**Inspection Report (Doors & Windows Work) from Darr Ga (AYA) Branch Project,
Ayeyarwaddy Division**

Location : Ground to Roof Floor

Date : 25/01/2019

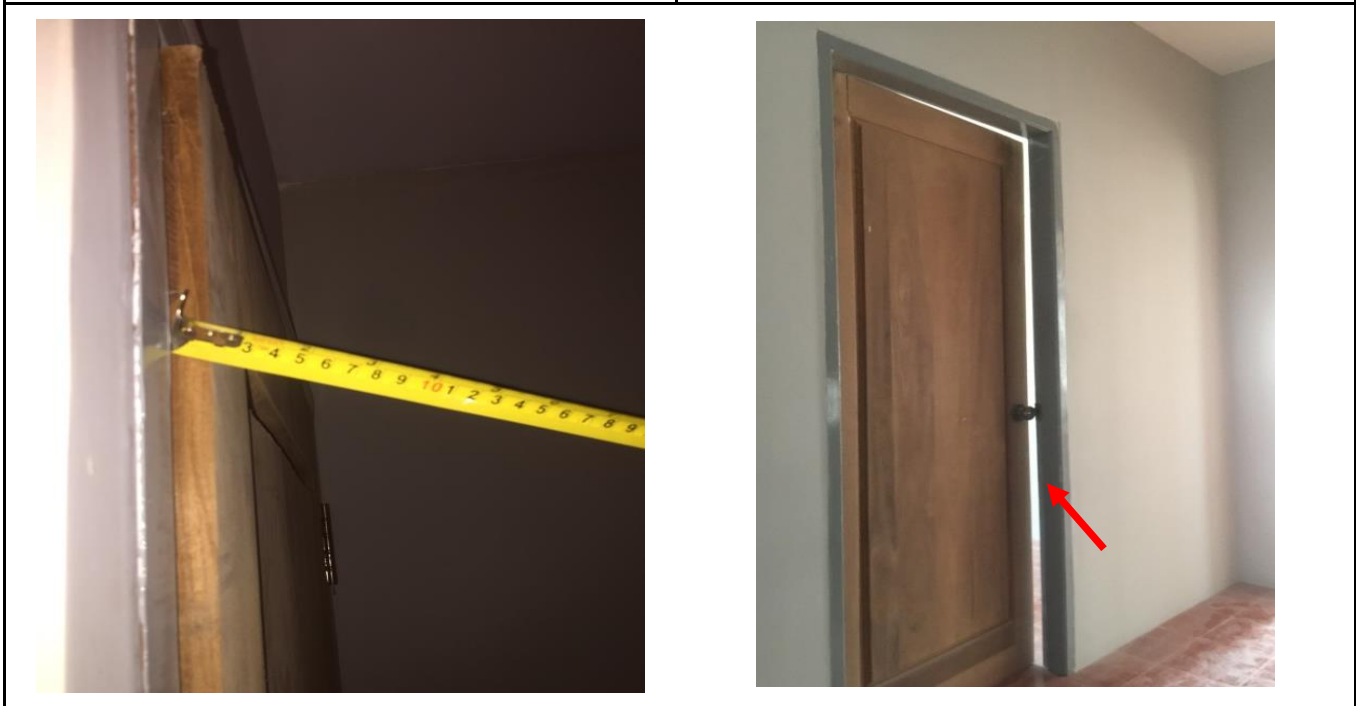
Fig:(12) Ground floor (WC) တံခါးတွင် ကျည်းဘောင်၏နဘောအကျယ် မလုံလောက်သောကြောင့် ပုံပါအတိုင်း တံခါးရွက်ပိတ်မရခြင်းအား ပြုပြင်ပေးရန်။ (Remark- Timber door များအား ဆေးသုတ်ခြင်းလုပ်ငန်းမပြီးသေးပါ-On going state)

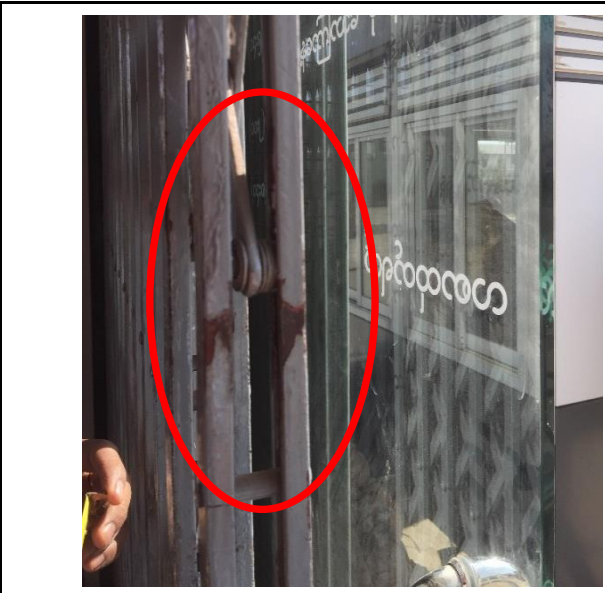
Fig:(31) GL-1/ A-B (Ground floor) ရှိ Bajar Door ၏ Welding သားများအား လက်ရာသေသပ်စွာ ပြုပြင်ပေးရန်။

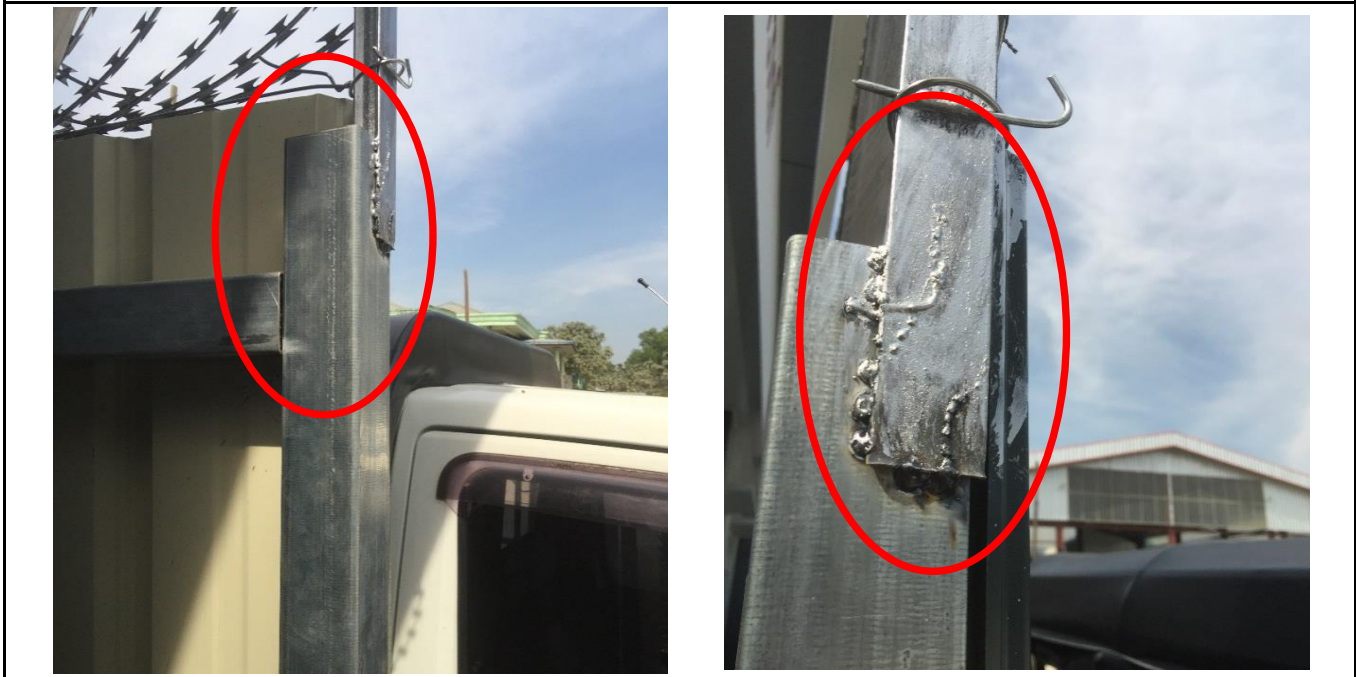
Fig:(35) 4-Angle Fencing's Vertical frame နှင့် ဘလိတ်စားဆူးကြိုး အမာခံ Frame အား welding tacking နှစ်ချက်ဖြင့် တွယ်ဆက်တပ်ဆင်ထားမှုသည် ခိုင်ခံ့မှုအားနည်းနေသောကြောင့် အနည်းဆုံး welding tacking သုံးချက်ဖြင့် တွယ်ဆက်တပ်ဆင်ပေးရန်။

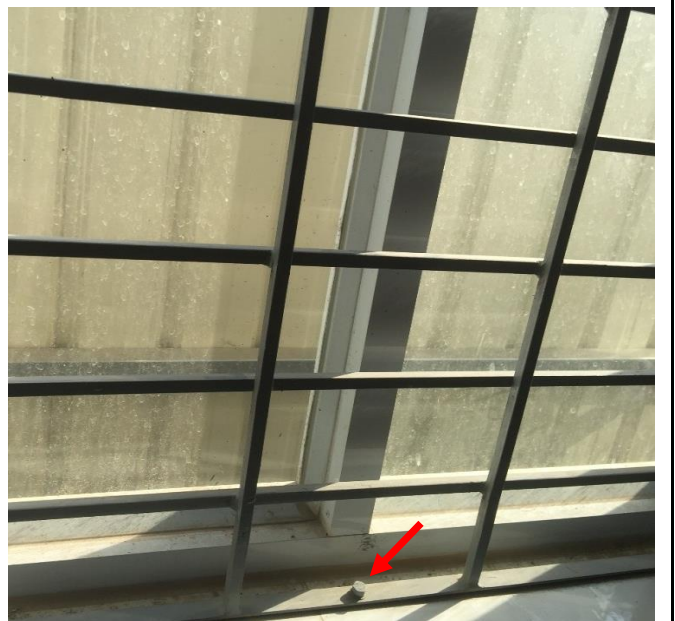
Fig:(40) Ground floor နှင့် First floor ရှိ Irongrill အားလုံး၏ ဆေးသားမျက်နှာပြင်တွင် ဆေးသီးနေခြင်းနှင့် ဆေးပဲ့နေခြင်းများအား ပြုပြင်ပေးပါရန်။

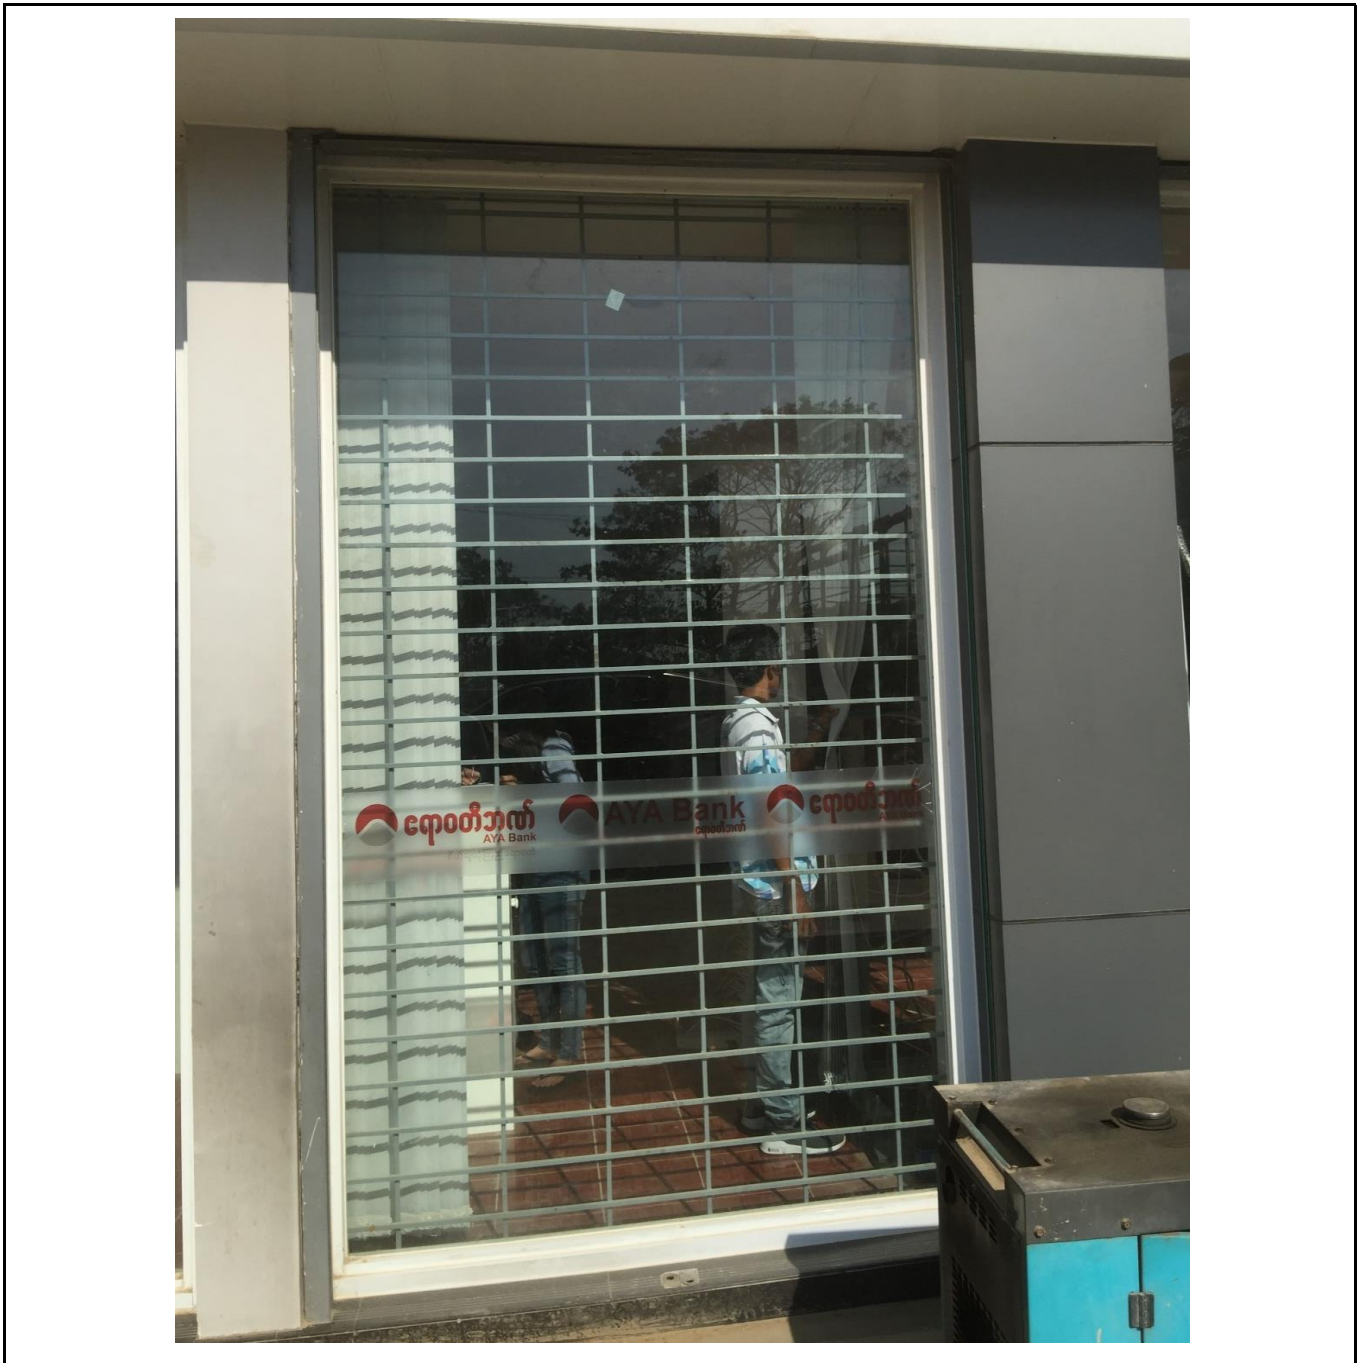
Fig:(44) Ground floor (GL-A-B/5) ရှိ W06 ၏ Irongrill Work (Over 20 FS) တွင် စာချုပ်ပါ သတ်မှတ်ချက်အရ ထပ်တိုး Vertical frame (1"x3/16" thk; M.S Flat-4' c/c) အား On site တွင် တပ်ဆင်ထားခြင်းမရှိသောကြောင့် ခိုင်ခံ့မှုအားနည်းနေသည်။ Irongrill ၏ Top အဆုံးသတ်သည် Board Ceiling ဖြစ်သောကြောင့် Irongrill chowket frame (Top side) အား အမာခံချိတ်ဆက်တပ်ဆင်ထားခြင်း မရှိပါ။ Irongrill ၏ Left & Right အဆုံးသတ်များသည်လည်း Composite နှင့် Board Partition ဖြစ်သောကြောင့် Chowket frame အား Screw type ဖြင့်သာ ချိတ်ဆက်တပ်ဆင်ထားပါသဖြင့် ခိုင်ခံ့မှုအားနည်းနေသည်ကို ပြုပြင်ပေးရန်။

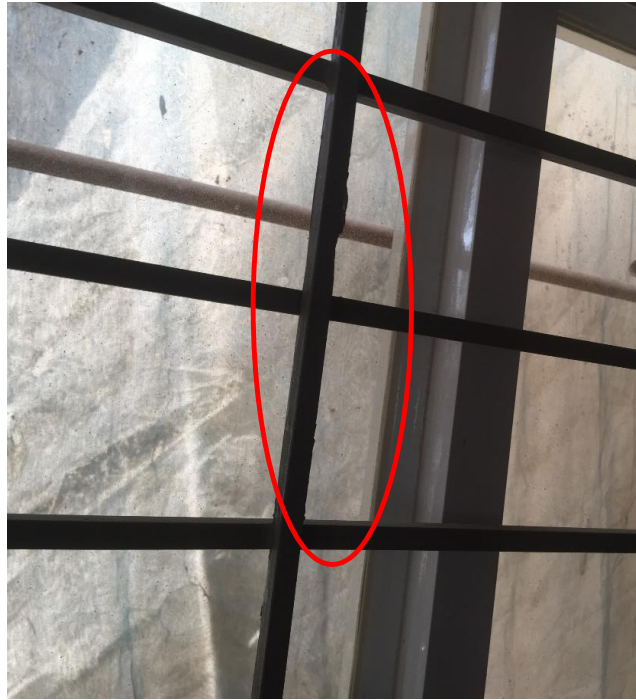
Fig:(45) Ground floor နှင့် First floor ရှိ Irongrill အားလုံး၏ ဆေးသားမျက်နှာပြင်ရှိ အဖုအပိန့်များအား သေချာစွာ ချောမွေ့ညီညာမှု ရှိအောင်ပြုပြင်ပေးရန်။

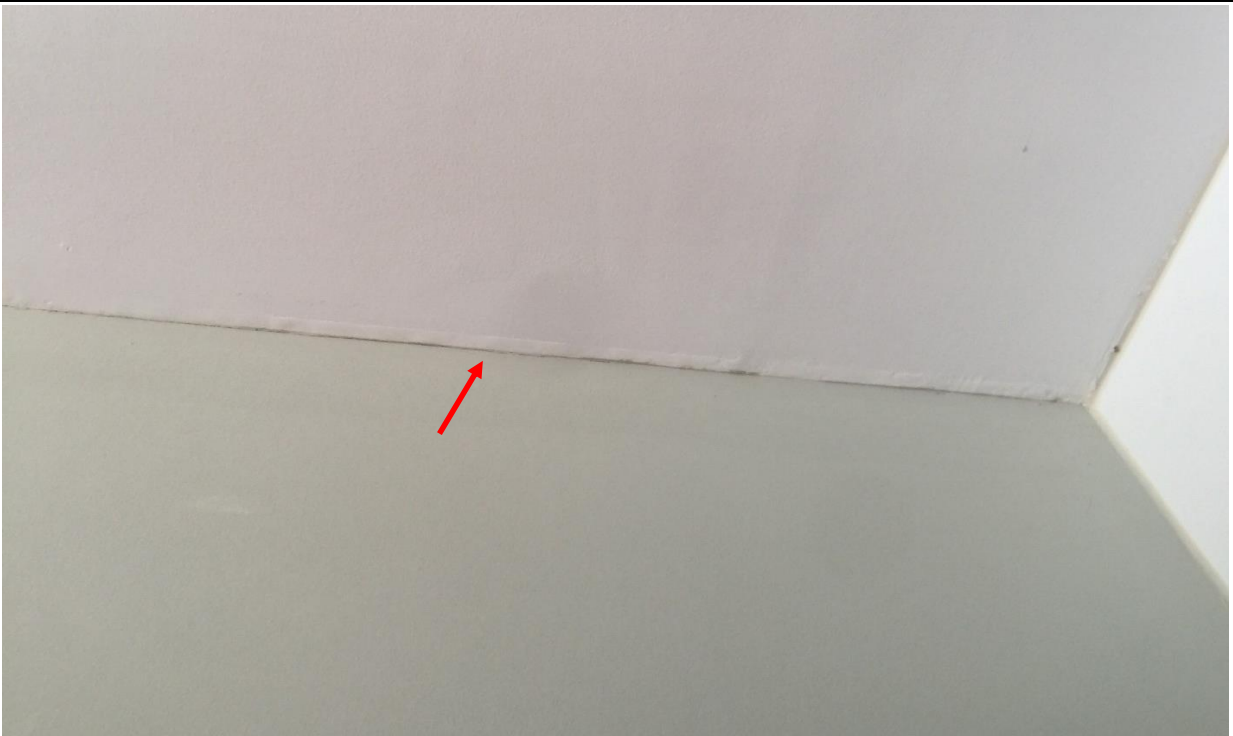
Fig:(47) Ground floor နှင့် First floor ရှိ Ceiling ဧရိယာများ၏ ထောင့်ချိုးနေရာများတွင် စုပ်ချက်သပ်ရန် ကျန်ရှိနေခြင်းနှင့် ဆေးများကွက်နေသည်ကို ပြုပြင်ပေးရန်။

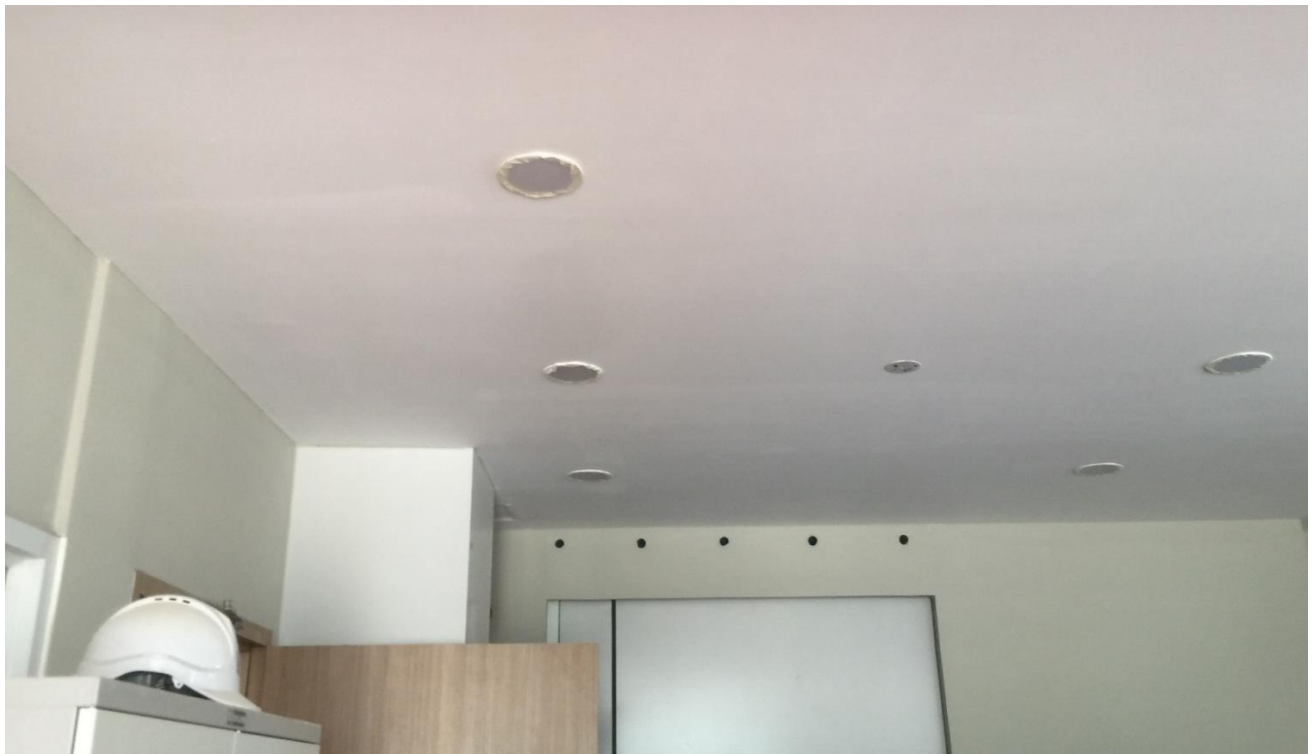
Fig:(49) Manager room (First floor) မှလွဲ၍ Ceiling ဧရိယာများအားလုံးရှိ Board မျက်နှာပြင်များ လှိုင်းထနေသည်ကို ပြုပြင်ပေးရန်။

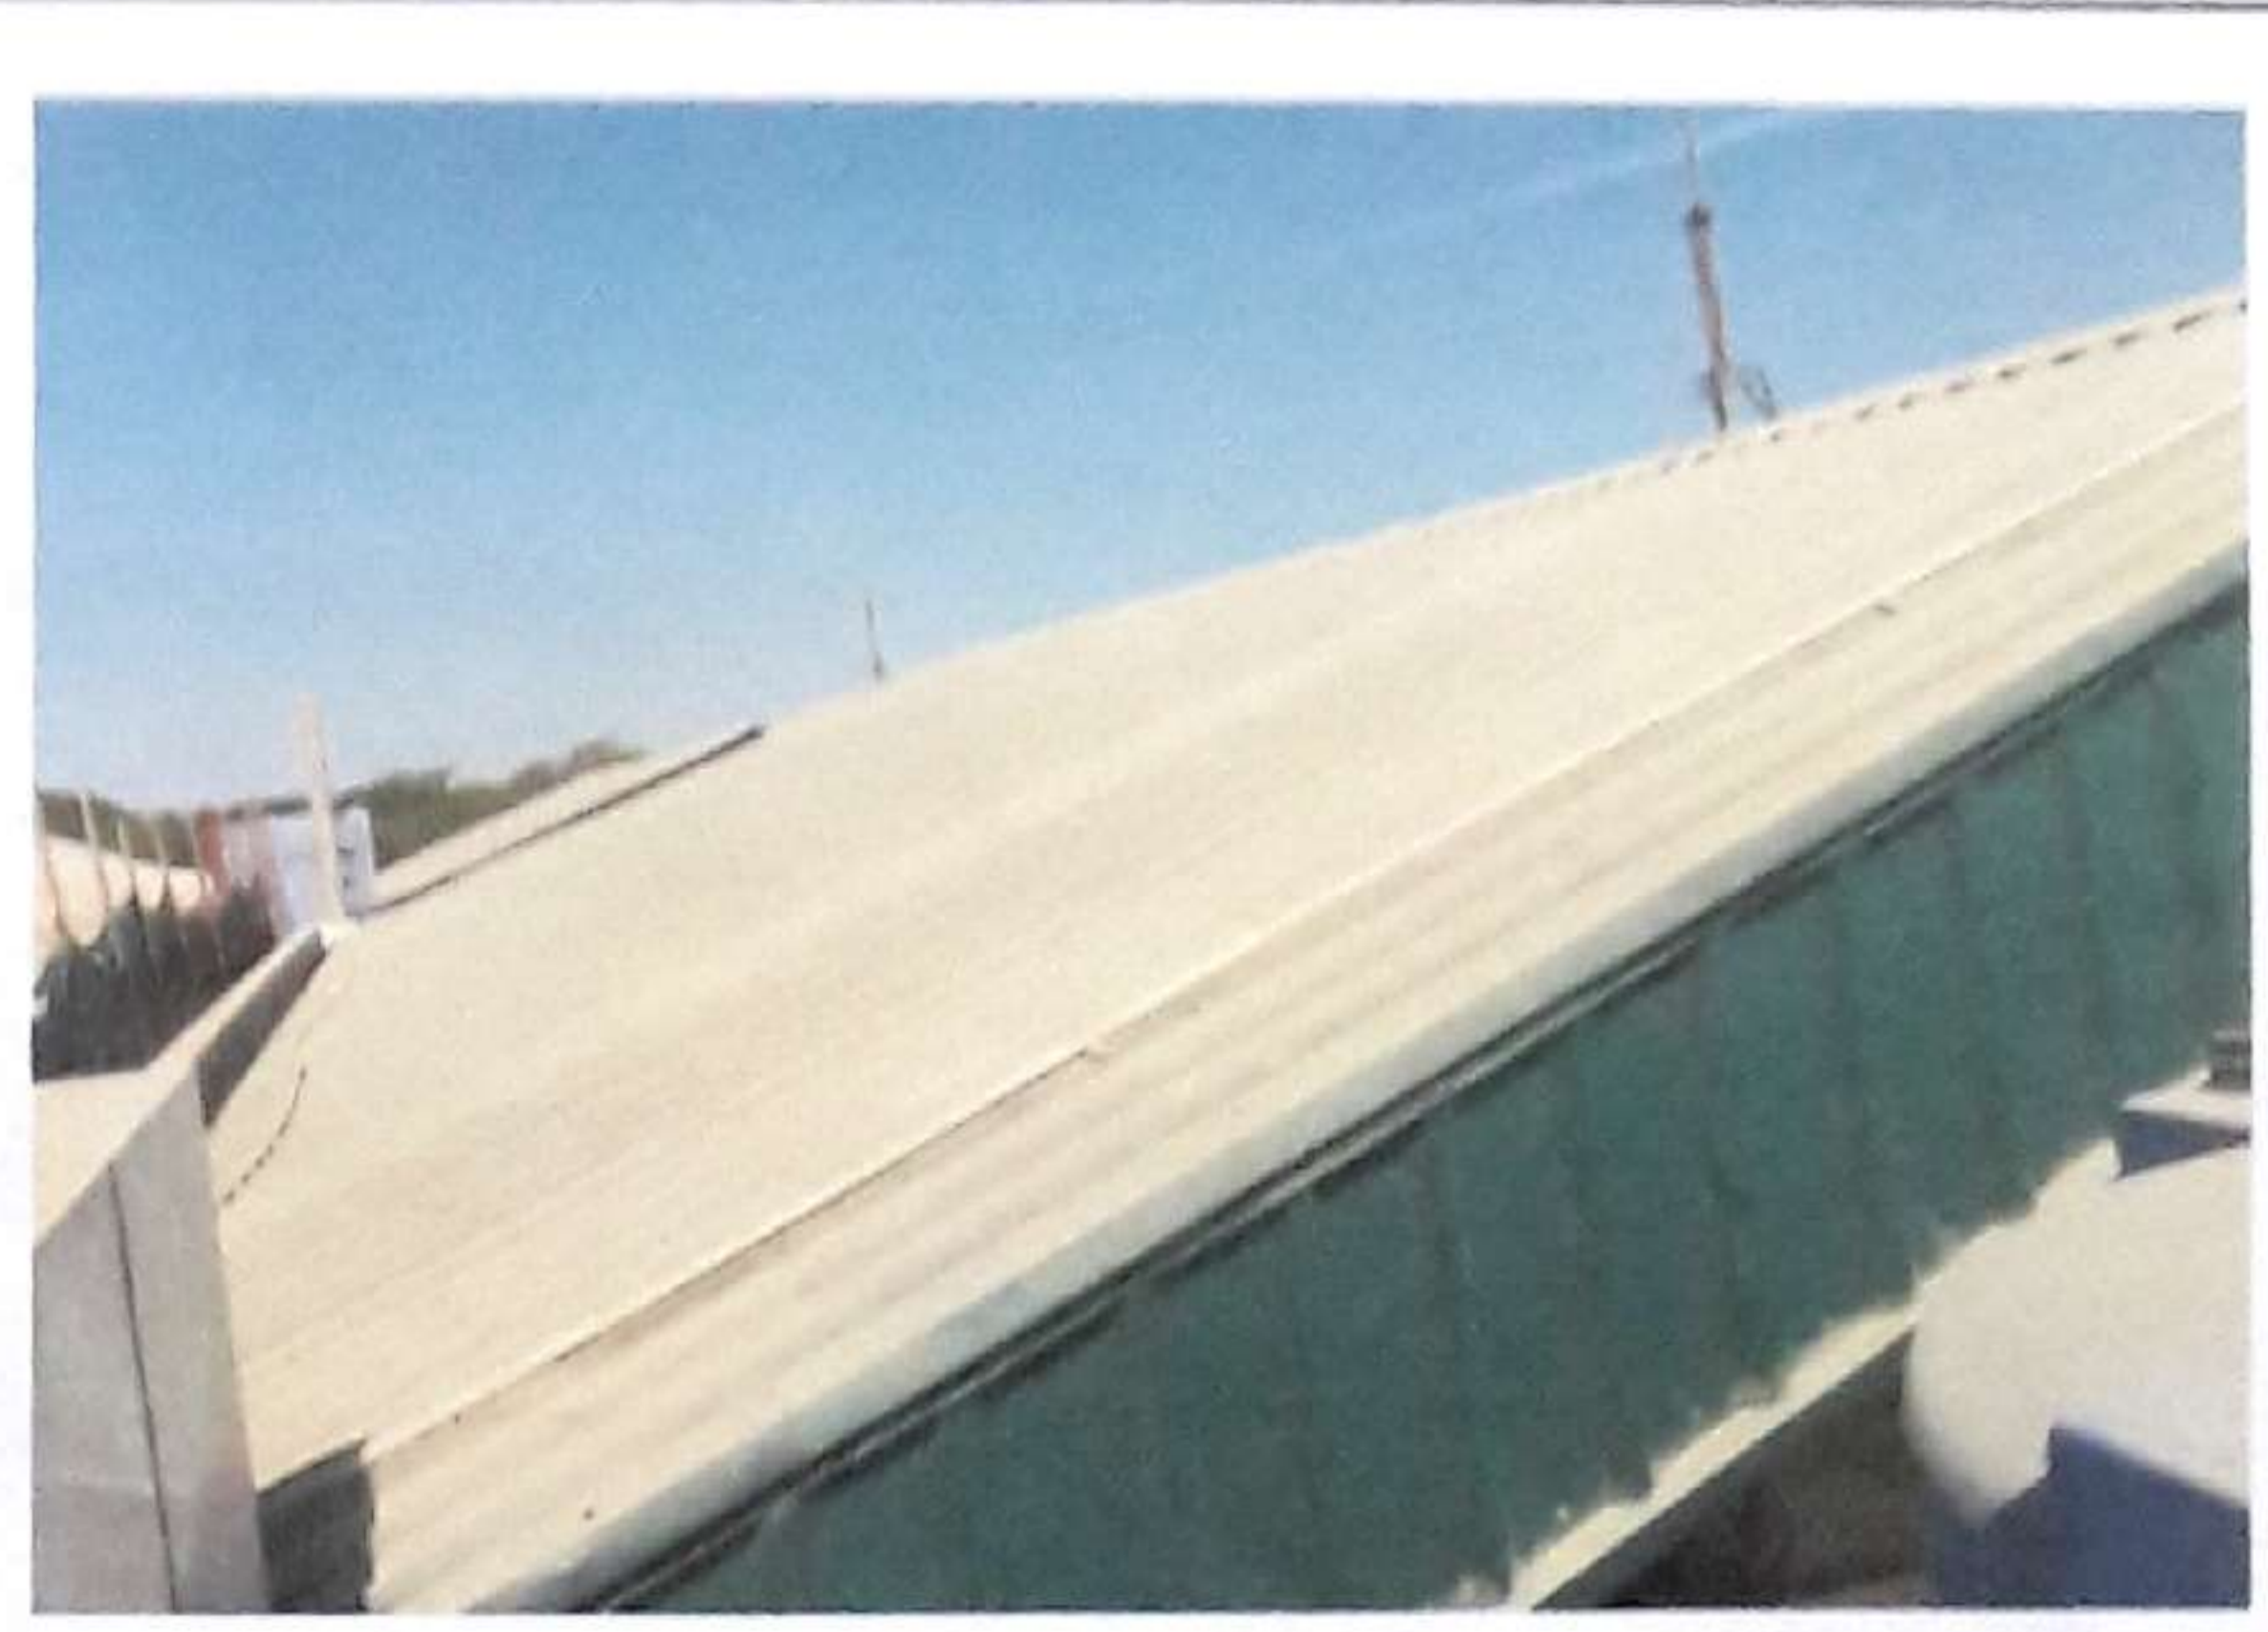
Fig:(59) Composite တပ်ဆင်ထားခြင်းလုပ်ငန်းများအား Building ၏အတွင်းပိုင်းသို့ ရေတိုက်ရိုက်ရောက်ရှိနိုင်သော နေရာများကို ရေထိုးစမ်းသပ်ပေးပါရန်။
